Relatório de Verificação de Ajustes As-Built

Disciplina: UTI

Edificação: Prédio Produção

Apontamento #21

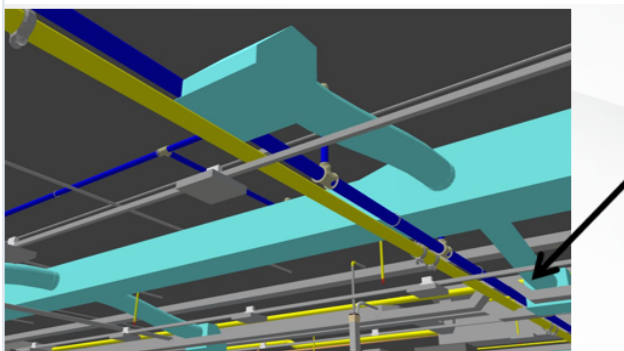
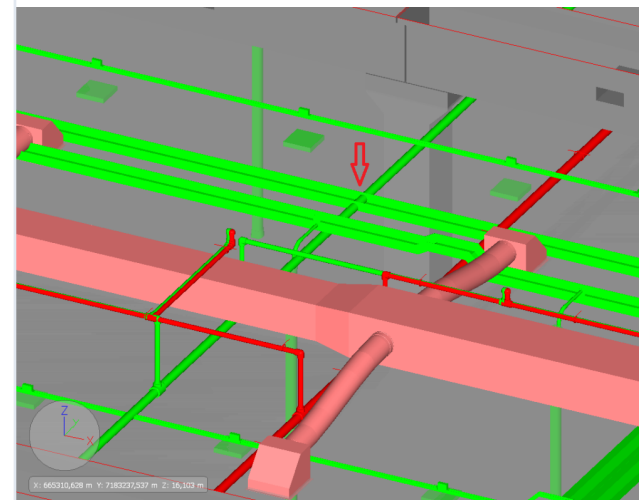
Desvio tubulação ar comprimido

Não representado conforme execução

Apontamento #43

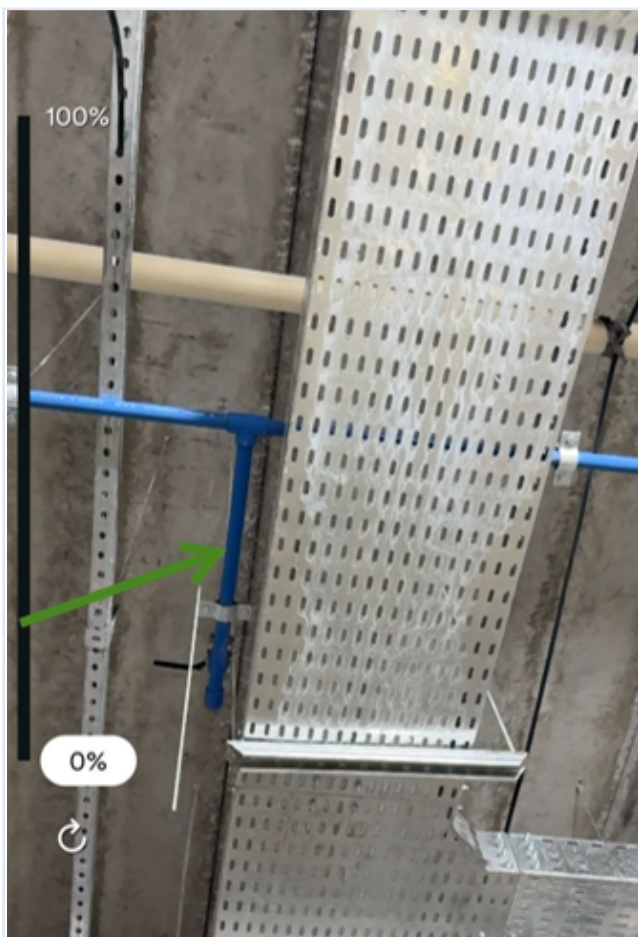
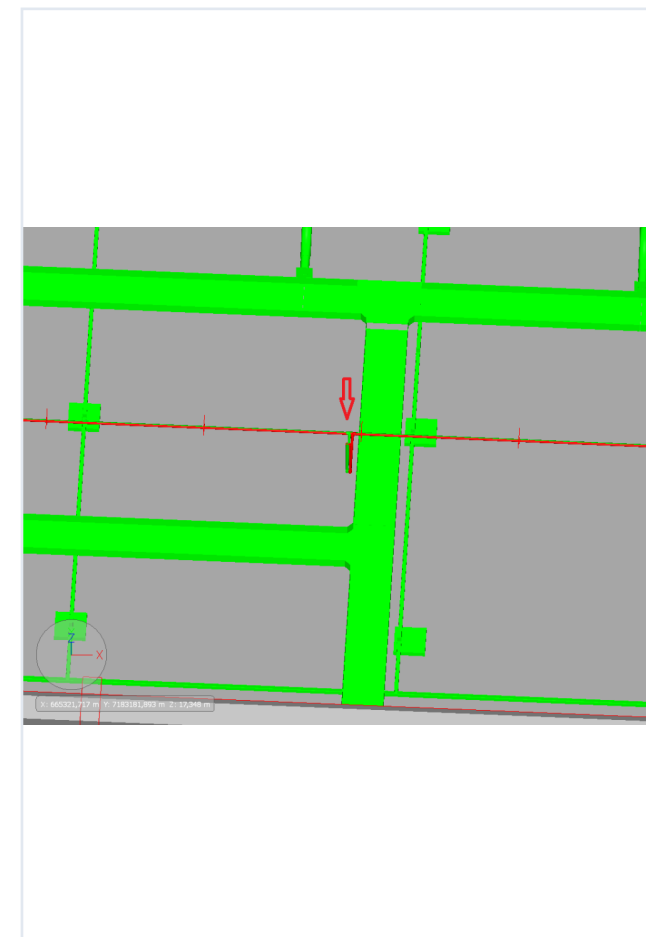
Duto ar comprimido deslocado e acima da eletrocalha

Não representado conforme execução

Apontamento #53

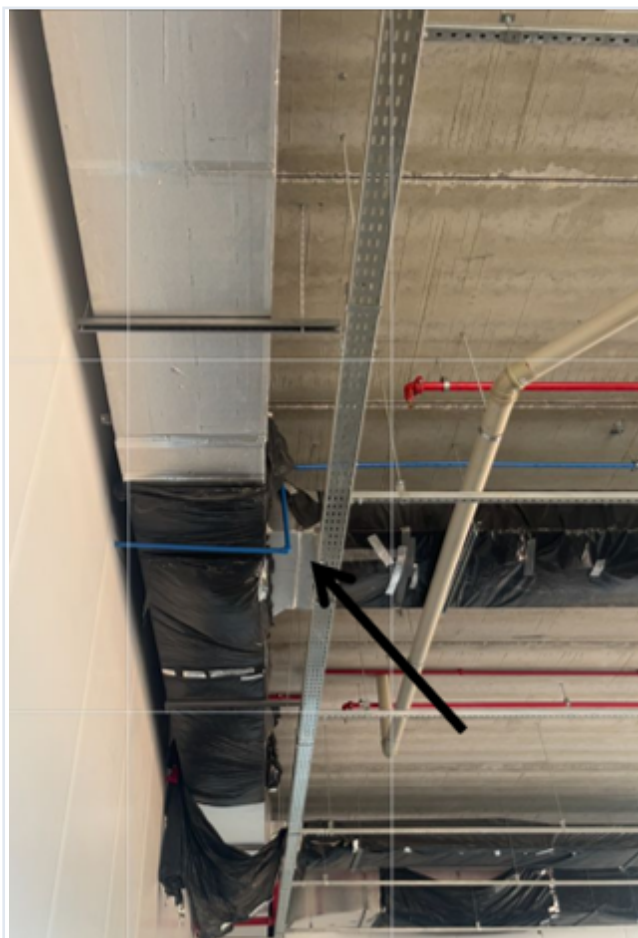
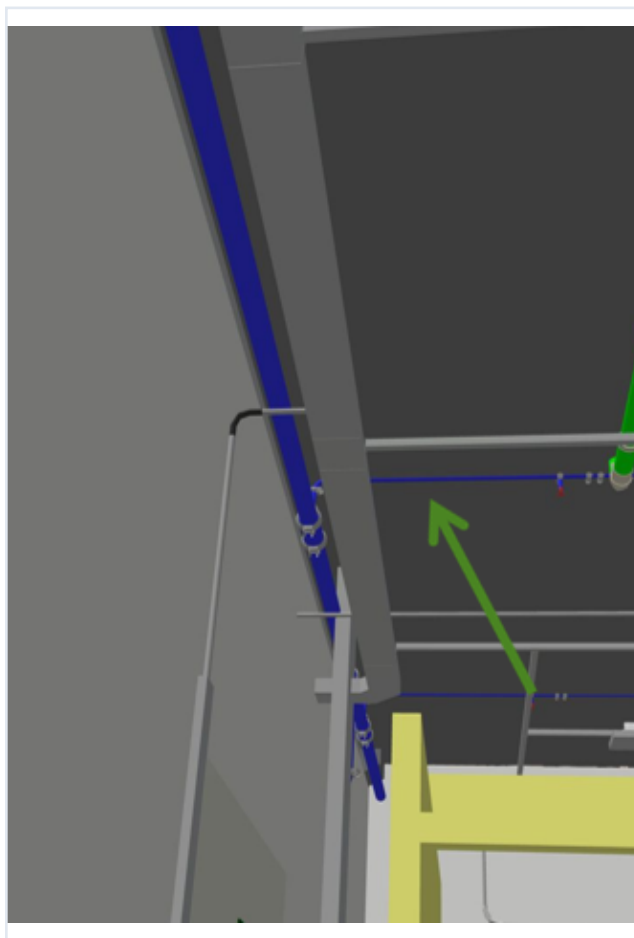
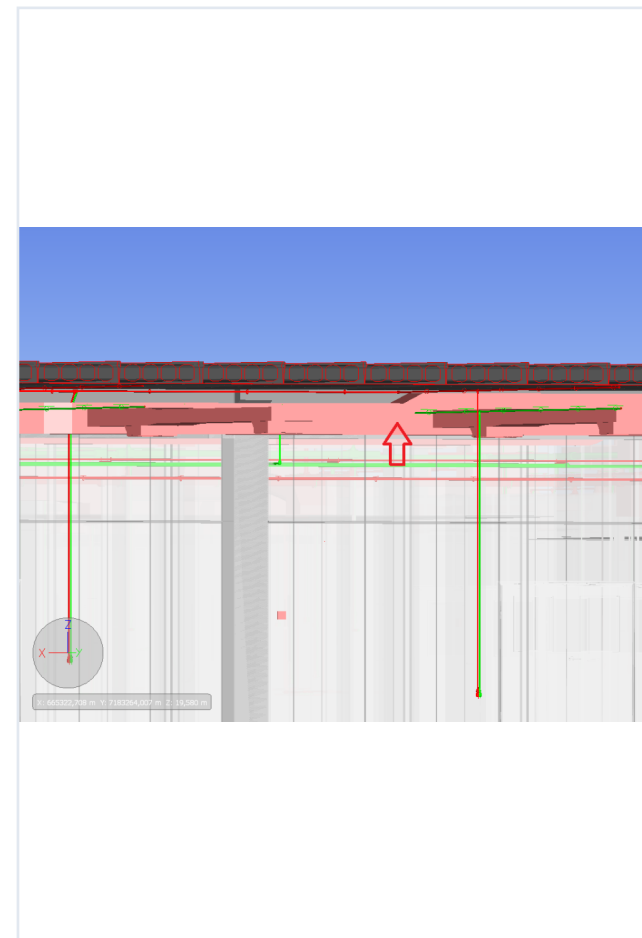
Tubulação prevista a cima do duto de climatização. Executada com desvise abaixo do duto

Não representado conforme execução

Apontamento #56

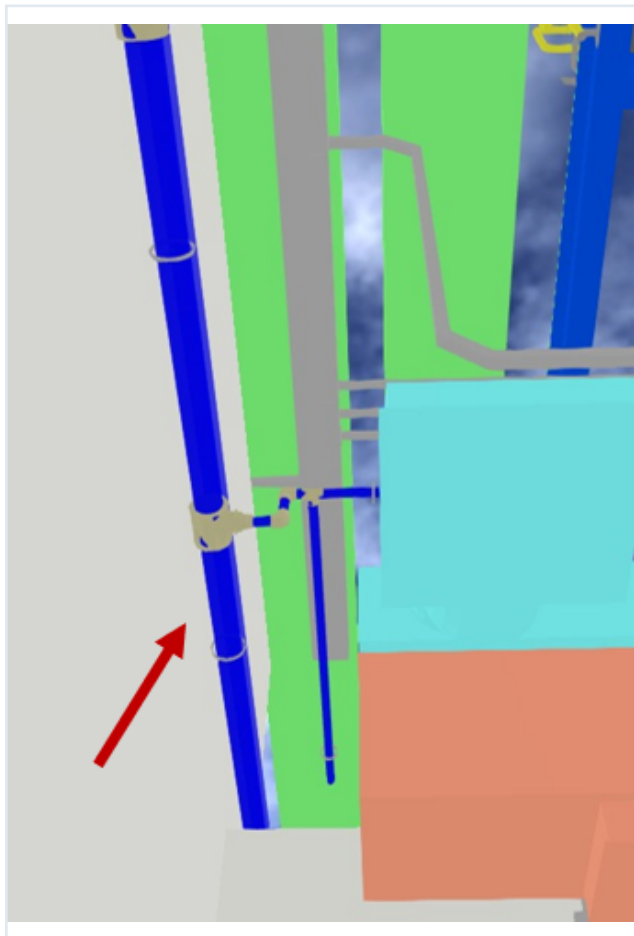
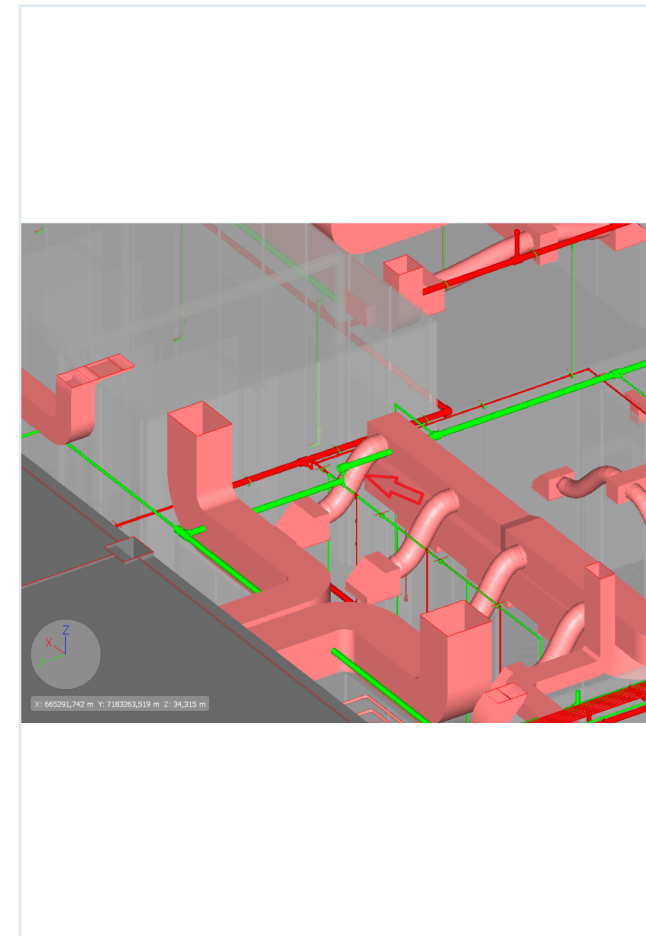
Tubulação de ar comprimido deslocada

Não representado conforme execução

Apontamento #595

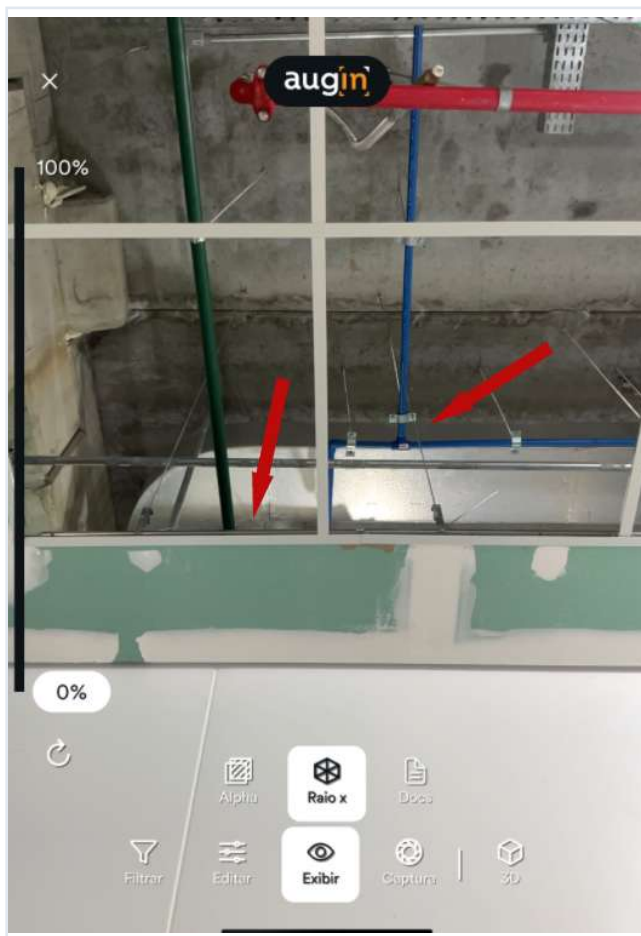
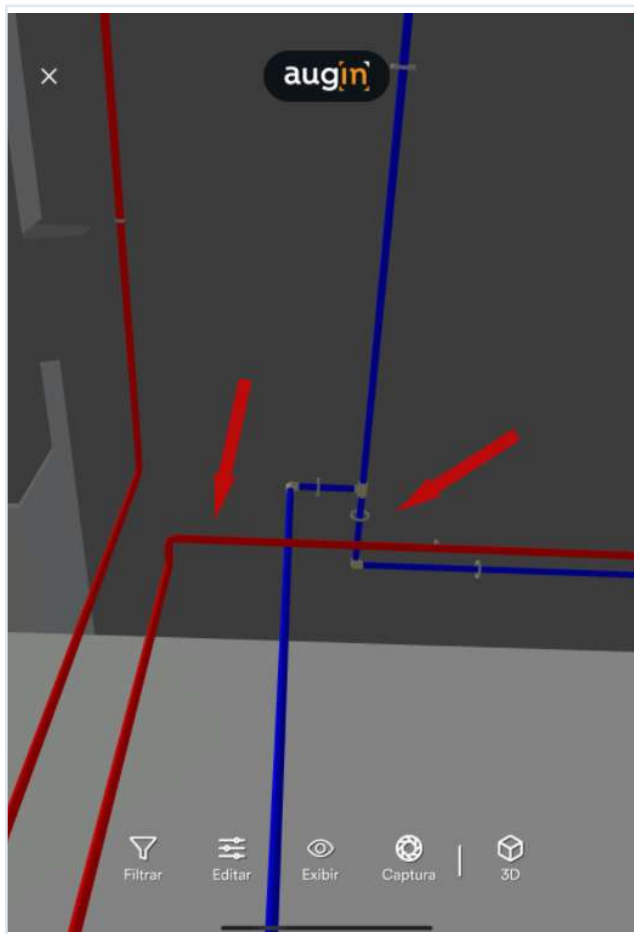
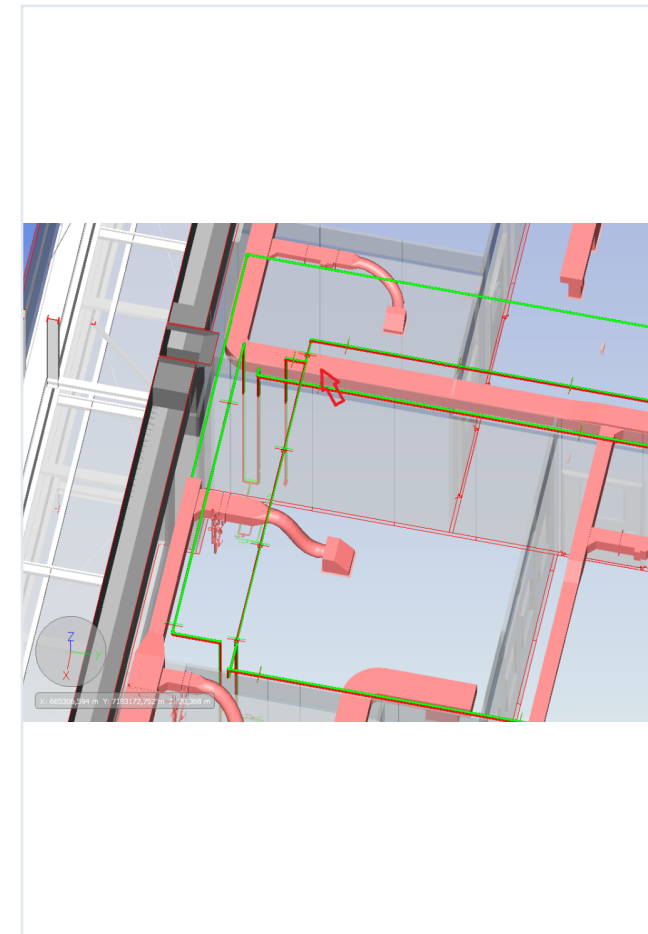
Sala Úmida - dutos divergentes do projeto

Não representado conforme execução

Apontamento #596

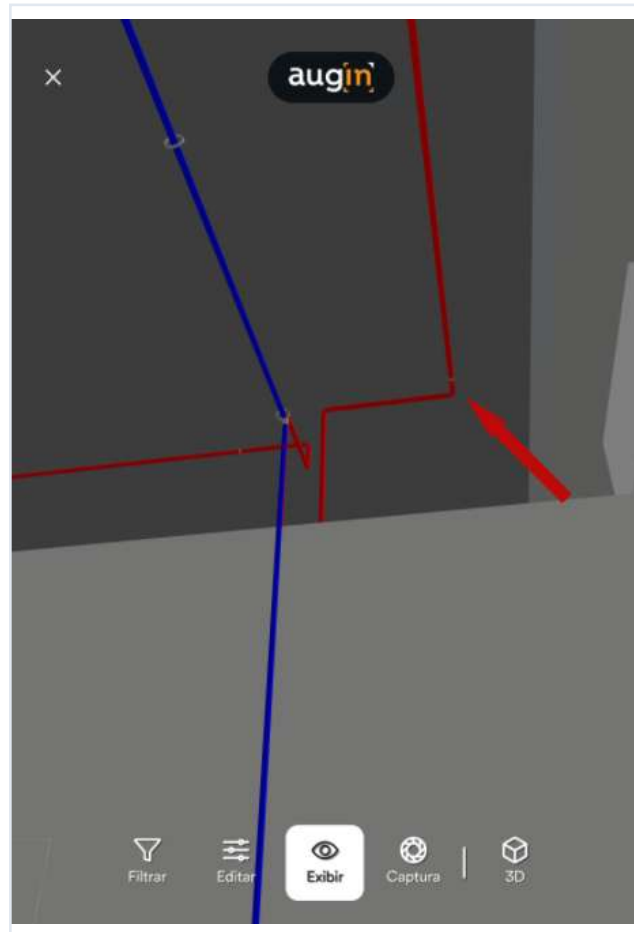
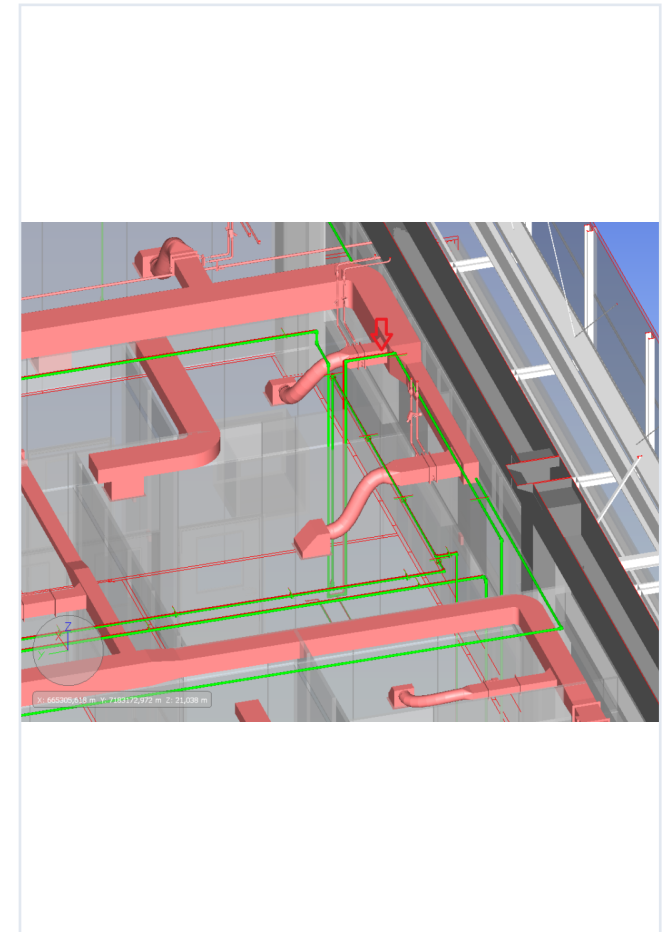
Sala Úmida - dutos divergentes do projeto

Não representado conforme execução

Apontamento #225

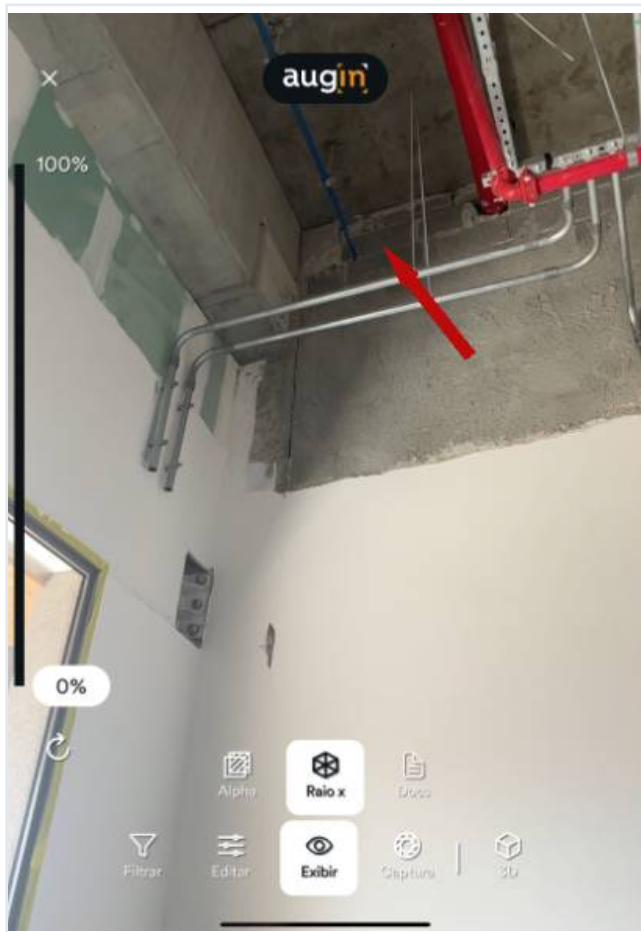
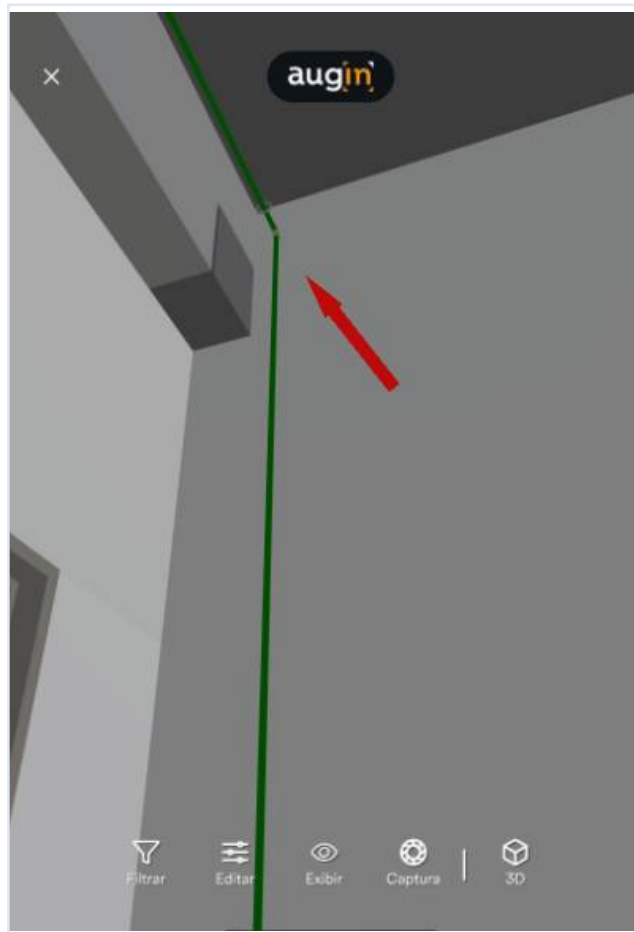
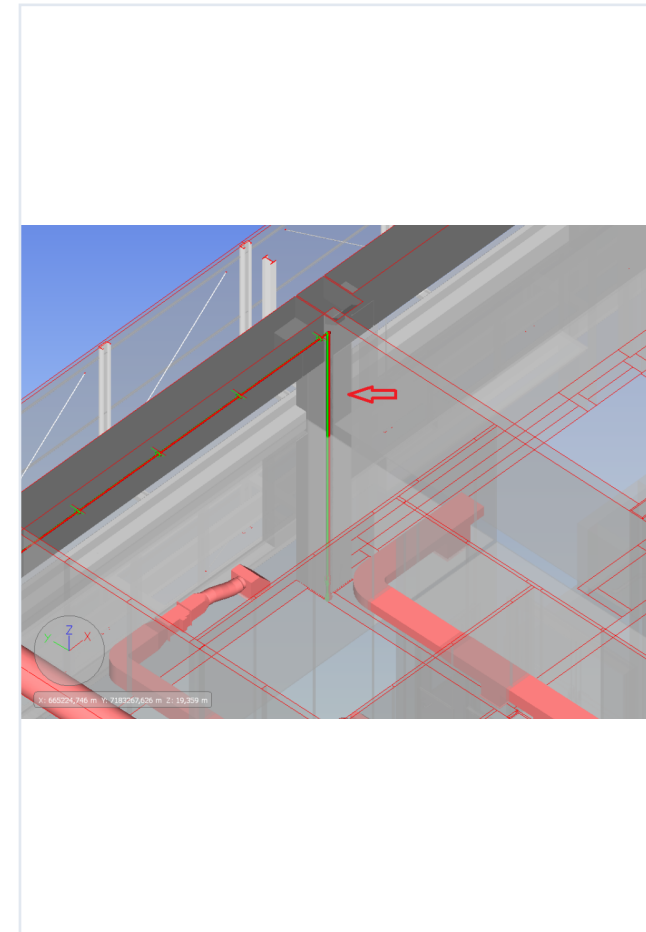
Diretoria Produção - Projeto previa uma descida da tubulação de ar comprimido dentro da sala. Não foi executada a descida.

Não representado conforme execução
